件名 大便器排水ソケット (HH05002)

化粧キャップユニットの互換性の件

■排水ソケット旧型
(発売 ~ 2009/09出荷分)■排水ソケット新型
(2009/09出荷分 ~)

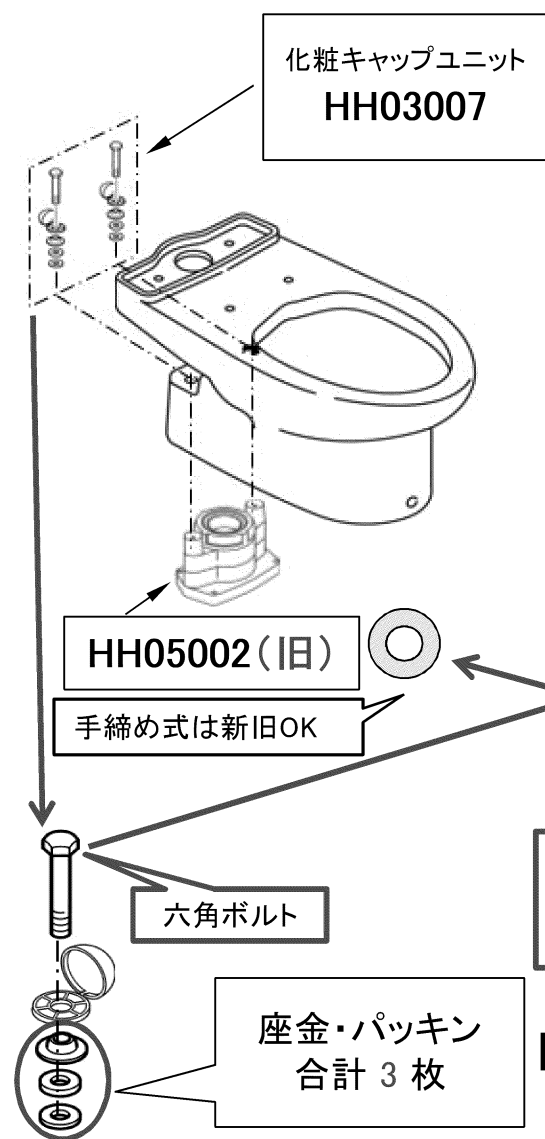
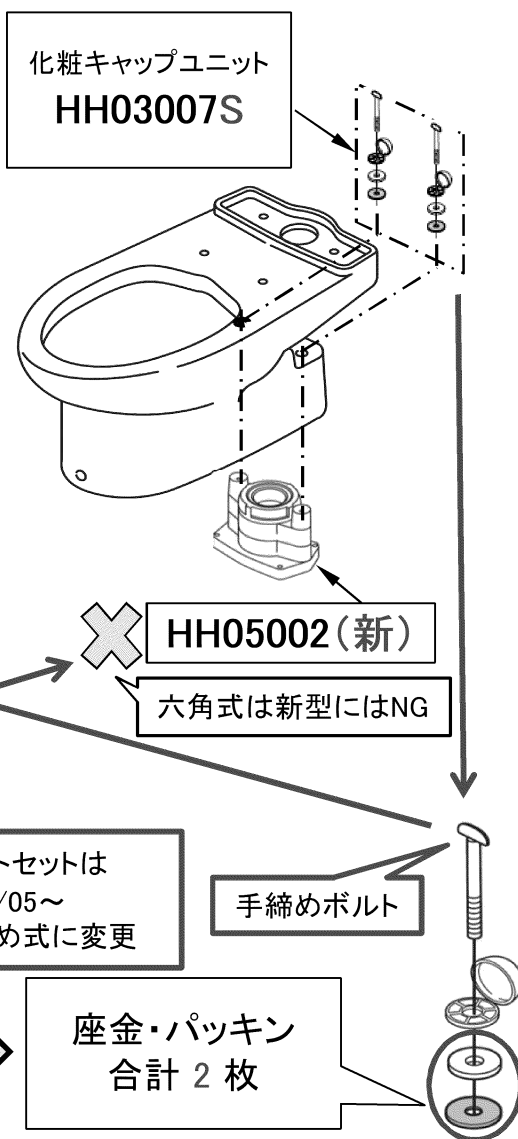
- 化粧キャップユニットは、現在ボルトが手締め式になっていますが、旧型は六角式です。HH05002(新)は手締めボルト専用の排水ソケットですので、HH03007(六角ボルト式)では、排水ソケット(新)のナット部に届かない可能性があります。排水ソケット交換の際は、現場のボルトが六角式の場合は手締めボルト式(HH03007S)に交換願います。化粧キャップユニットのみの交換の場合はHH03007Sで互換性があります。
